福島第一原子力発電所 特定原子力施設に係る実施計画 変更認可申請書の  
一部補正について

- 「福島第一原子力発電所 特定原子力施設に係る実施計画」  
窒素ガス分離装置A及びBの取替及び原子炉圧力容器窒素封入ライン二重化に関する、審査の進捗に伴い下記の通り補正を行う。

図-1 新設範囲図

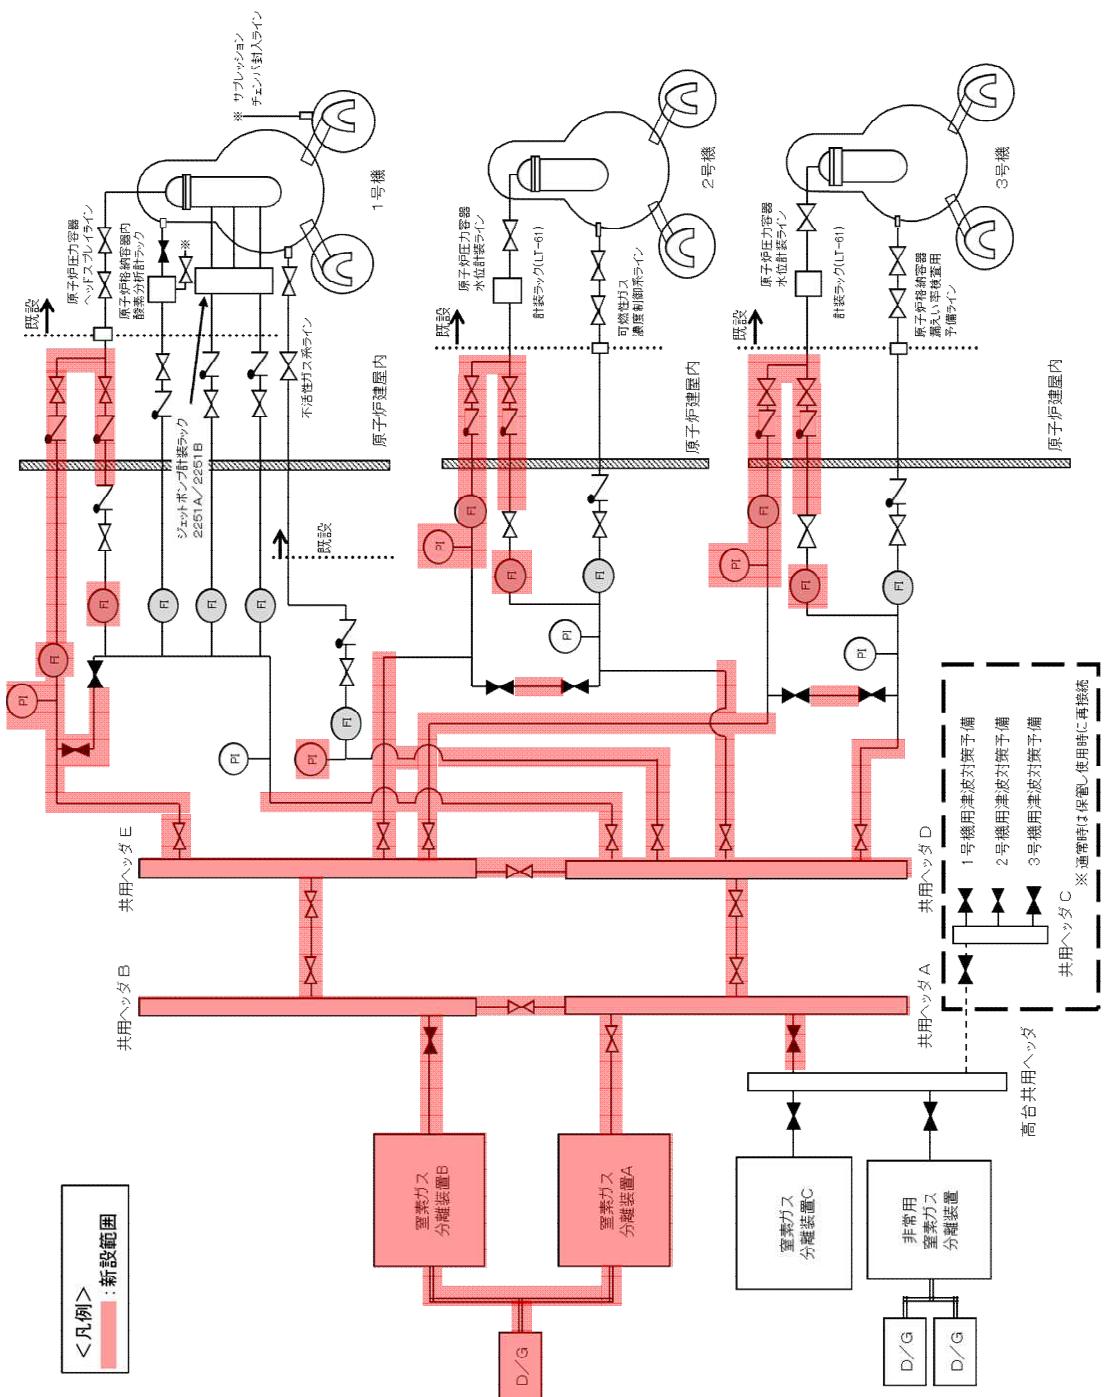
水素爆発を予防するために、原子炉圧力容器内及び原子炉格納容器内に窒素を封入することで、不活性雰囲気を維持する設備である原子炉格納容器内窒素封入設備の圧力容器封入ラインのうち、1号機ヘッドスプレイライン及び2, 3号機水位計装ラインについて、新たにホース、流量計ユニット、隔離弁ユニット及び共用ヘッダを設置し、二系統の封入ラインを有する設備（以下、「二重化封入ライン」という。）とする。

また、本工事に併せ、窒素ガス分離装置A及びBの取替、及び窒素ガス分離装置A及びB用専用ディーゼル発電機（以下、「A B 専用D／G」という。）を設置する。なお、窒素ガス分離装置A及びBについては、基本設計及び基本仕様を「2.2.1 基本設計」及び「2.2.2 基本仕様」に、構造強度及び耐震性については「2.2.1.7 構造強度及び耐震性」及び「2.2.3 添付資料 添付資料－2 構造強度及び耐震性について」に記載し、A B 専用D／Gについては、添付資料－9に記載する。

- a. 原子炉圧力容器封入ラインの二重化及び窒素ガス分離装置A及びBの取替に伴い、約200m<sup>3</sup>の瓦礫類が発生見込みである。
- b. 瓦礫類は、撤去・廃棄時に表面線量率を測定し、表面線量率が1mSv/h以下のものについては、一時保管エリアE1, P2, W, Xもしくは固体廃棄物貯蔵庫第9棟地上1階へ搬入する。原子炉建屋内の瓦礫類(約1m<sup>3</sup>)については、表面線量率が1mSv/hを超えた場合、一時保管エリアE2, Q及び固体廃棄物貯蔵庫第3～第8棟及び9棟地下1, 2階に搬入する。
